品番	CS 50	品名	腰掛式タンク密結形サイホン便器	1 / 3
----	-------	----	-----------------	-------

**衛生陶器補修品互換性情報** | No. E0004

**件名 大便器化粧キャップユニットの互換性**

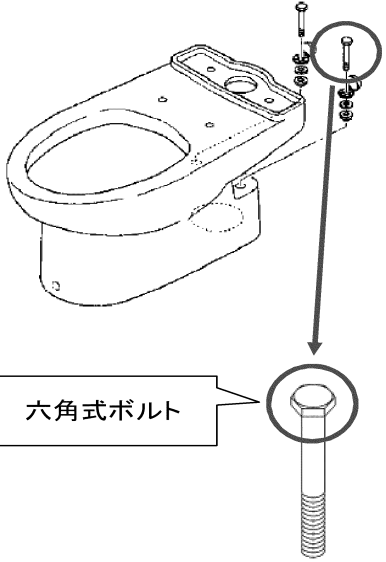
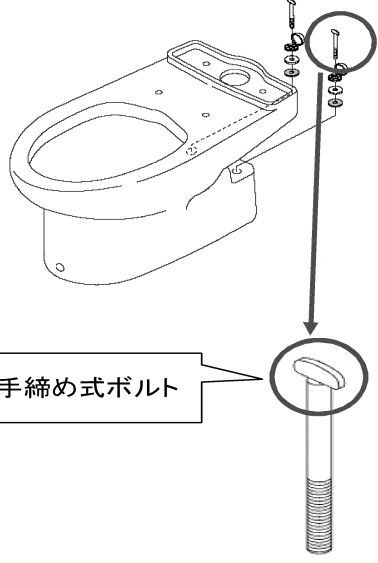
■旧型品番  
 化粧キャップ:HH03007  
 HH03008  
 HH03014

六角式ボルト

■新型品番  
 化粧キャップ:HH03007S  
 HH03008S  
 HH03014S

手締め式ボルト

《ポイント》  
 旧型品はボルトの頭が、六角ねじ式、新型品は手締め式になっています。  
 六角ねじですとスパナで締め込み過ぎ、排水ソケットを割ってしまう恐れがあるため、それを防止する意味で改善されました。  
 化粧キャップや化粧パネルが付きまますので、外観上は何も変わりなく互換性もあります。
